**PREVOST**

**BULLETIN DE GARANTIE**

**BG16-02H**

DATE :	MAI 2016	SECTION :	06 - Électrique
EXPIRATION :	MAI 2018		
SUJET :	<b>AMÉLIORATION DU SYSTÈME DE CHARGE</b>

FIGURE 9

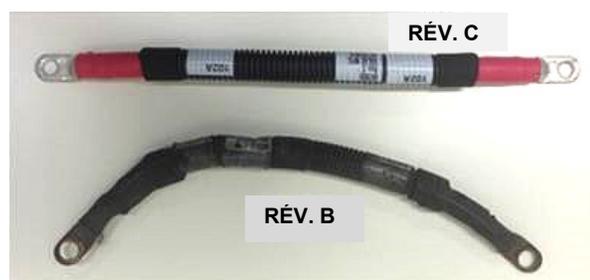
*Le diamètre du trou du câble à la révision B est trop grand, ce qui réduit la surface de contact avec le goujon et l'écrou et diminue la conductivité électrique entre la cosse et le goujon de l'alternateur (FIGURE 9).*

7. Installer le cavalier **no 067835 révision C** inclus dans l'ensemble no 7770335 (FIGURE 7, FIGURE 8).

**FIGURE 10**

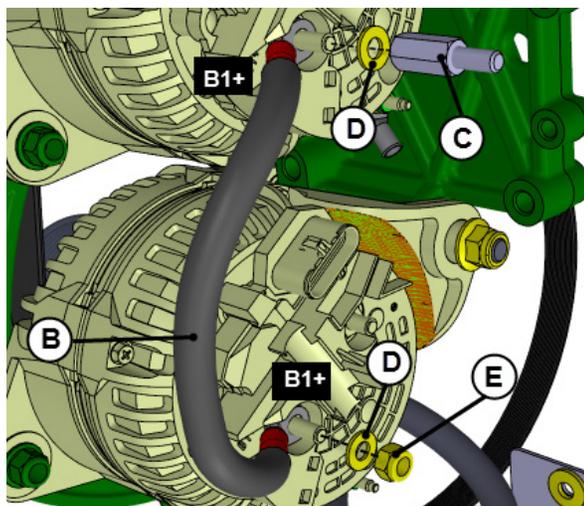
8. Réinstaller le cavalier approprié **B** (Rév. C) avec l'adaptateur approprié no 060297. Voir **FIGURE 10**.

*Remarque : L'écrou M8 « E » anciennement #5001787 est annulé. Utilisez l'écrou #5001983.*

**B** : CAVALIER no 067835 révision C

**C** : ADAPTATEUR no 060297 *couple de 11 lb-pi*

**D** : RONDELLE PLATE no 5001341

**E** : ÉCROU M8 no 5001983 *couple de 11 lb-pi*

**FIGURE 11**

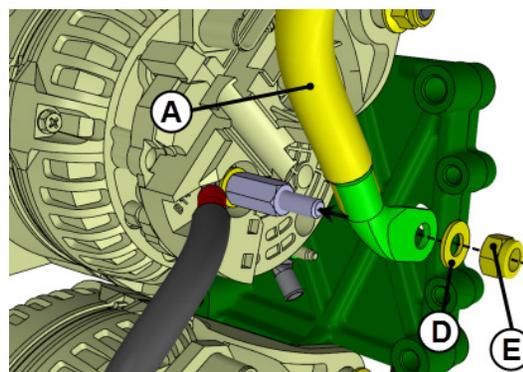
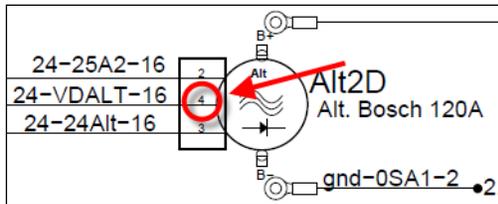
9. Réinstaller le câble de puissance **A**. Pour ce faire, brancher le câble de puissance **A** à la borne **B1+** de l'alternateur supérieur. Voir **FIGURE 11**.

*Remarque : L'écrou M8 « E » anciennement #5001787 est annulé. Utilisez l'écrou #5001983.*

**A** : CÂBLE DE PUISSANCE

**D** : RONDELLE PLATE no 5001341

**E** : ÉCROU M8 no 5001983 *couple de 11 lb-pi*

FIGURE 15

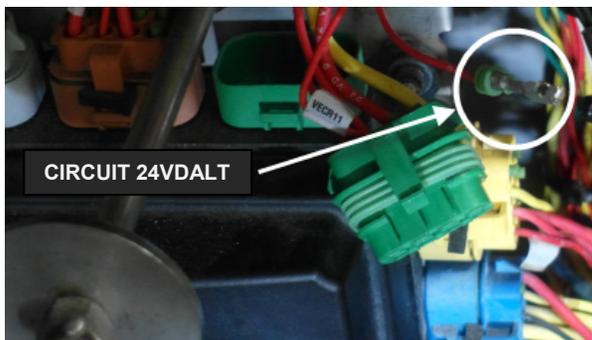
- Replacer le circuit 24VDALT dans la cavité **C** du connecteur no 2 (rouge) sur le faisceau.

La cavité **C** du connecteur no 2 devrait être disponible. Le circuit sera protégé par le fusible de 10 A F64 (voir FIGURE 18 ci-dessous).

**Dans le cas où la cavité C ne serait pas disponible, consulter le diagramme électrique du véhicule à la page 5.1 pour choisir une autre cavité libre protégée par un fusible de 10 A or 15 A (voir FIGURE 18).**

FIGURE 17

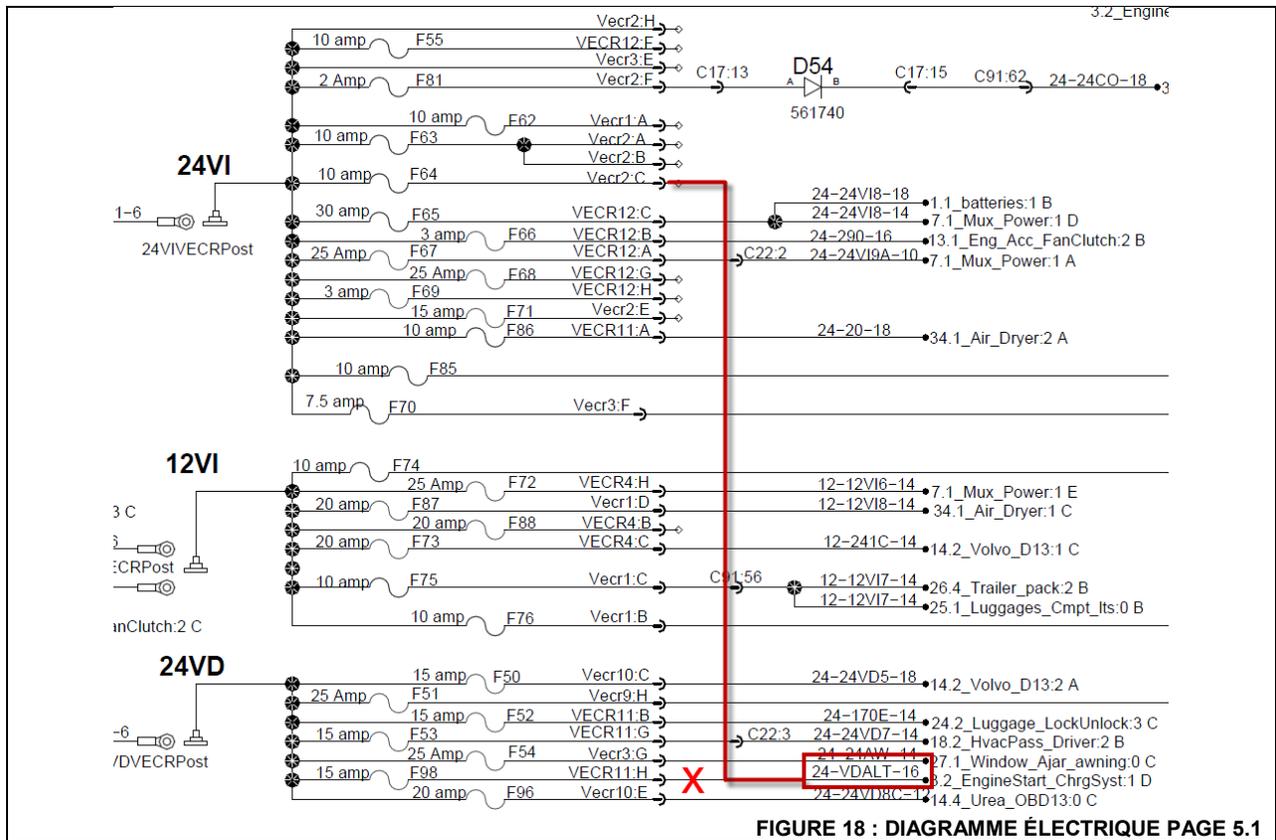
**REMARQUE IMPORTANTE :** Au besoin, rallonger le circuit 24VDALT à l'aide de fil électrique 16 AWG rouge pour être en mesure d'atteindre le connecteur no 2.

Couper et éliminer le terminal actuel. Rallonger le circuit 24VDALT en faisant un joint brasé. Utiliser le manchon rétrécissant à la chaleur inclus pour protéger le joint brasé. Connecter le terminal compris dans l'ensemble au fil et au joint d'étanchéité (voir FIGURE 17).
